**ПЛИТЫ МОДЕЛЬНЫЕ ЧУГУННЫЕ ДЛЯ ОПОК РАЗМЕРАМИ В СВЕТУ  
1200×1000 мм НА ФОРМОВОЧНЫЕ ЛИТЕЙНЫЕ МАШИНЫ  
БЕЗ ПОВОРОТА ПОЛУФОРМЫ БЕЗ ДОПРЕССОВКИ**

**ГОСТ  
20087—74**

Изменение № 1 ГОСТ 20087—74 Плиты модельные чугунные для опек размерами в свету 1200×1000 мм на формовочные литейные машины без поворота полуформы без допрессовки. Конструкция и размеры

Черт. 1

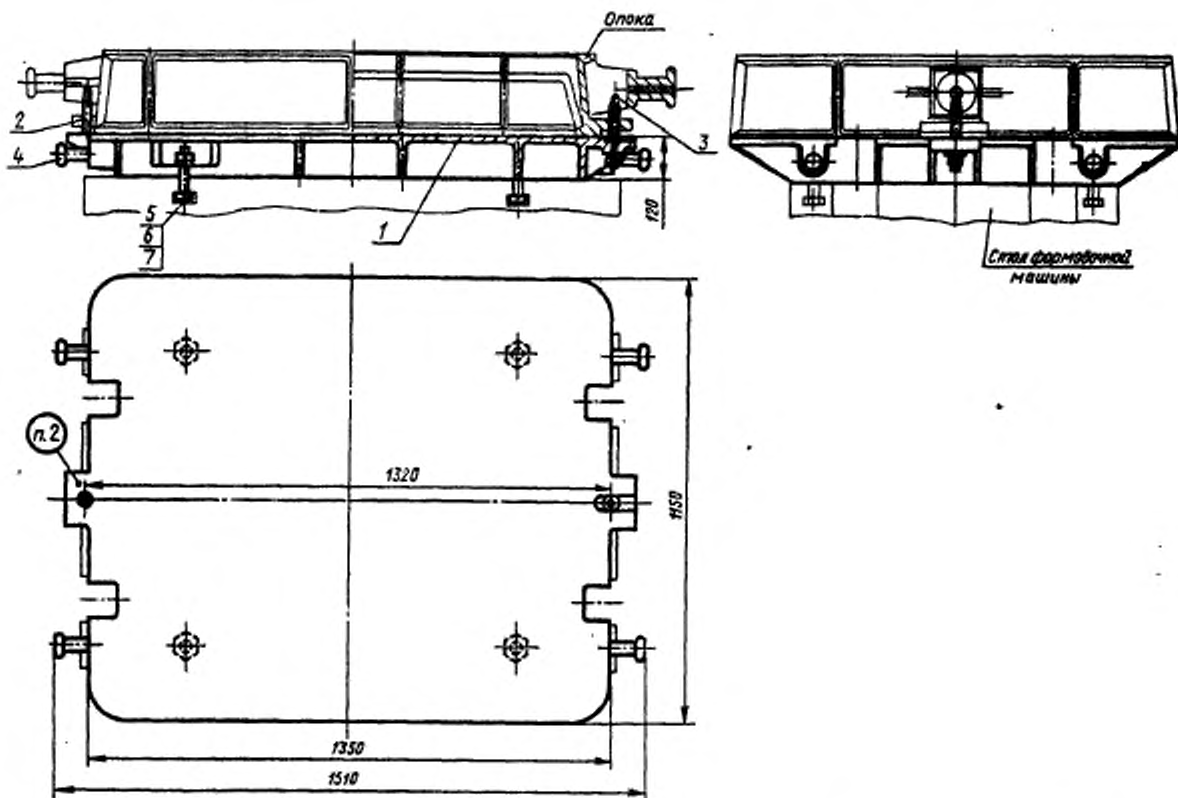
Пункт 1. Чертеж 1. Подрисовочная подпись. Заменить обозначение болта (поз. 5): M16×70.66.05 по ГОСТ 7808—70 на 7002—2545 по ГОСТ 13152—67.

Пункты 1, 3. Чертежи 1, 2. Заменить слова: «Теоретическая масса» на «Масса, не более».

Черт. 2

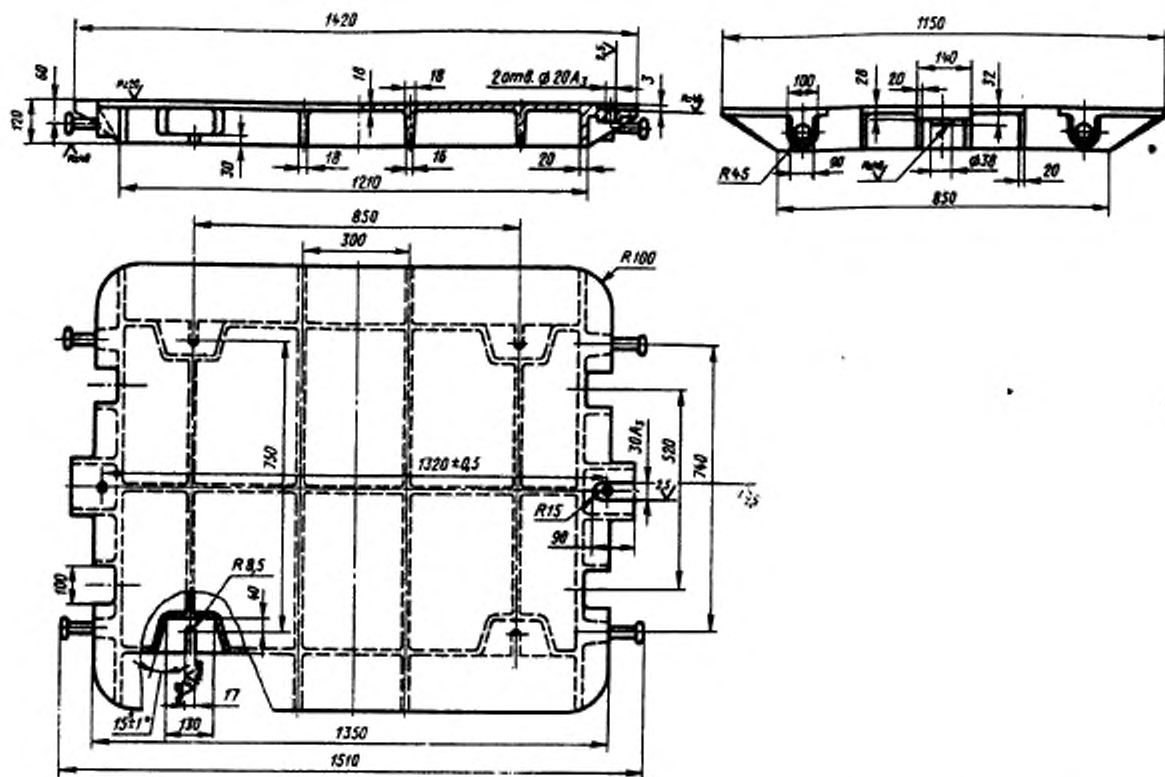
Пункт 3. Чертеж 2. Заменить обозначение:  $A_2$  на НВ.
